PRZEDSIĘBIORSTWO ENERGETYKI CIEPLNEJ  
W GNIEŹNIE Sp. z o.o.  
Ul. STASZICA 13  
62 – 200 GNIEZNO

## INFORMACJA

**„Zabudowa ekonomizera wraz z układem odpylania oraz kanałami spalin za kotłem WR-10 nr 3 w Ciepłowni C-14 w Gnieźnie”.**

### **Odpowiedzi na zapytania, które wpłynęły do Zamawiającego w dniu 15 kwietnia 2019 r.**

MOS 2x5 (MOS 10). W załączeniu zdjęcia.

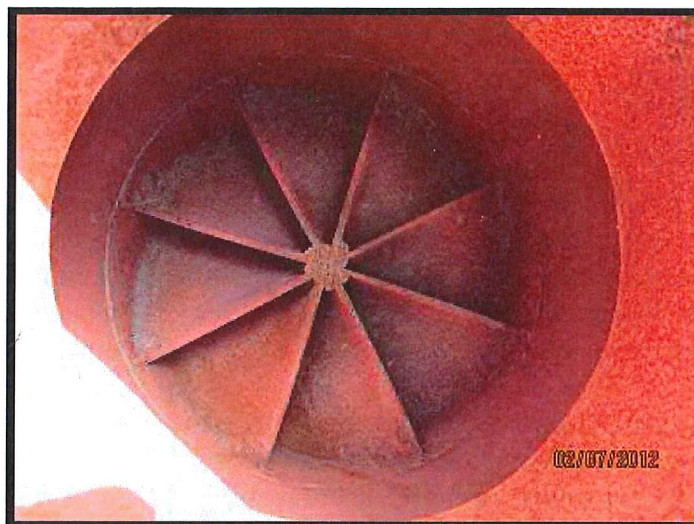
Prosimy o udostępnienie danych dotyczących istniejącego odpylacza MOS ?
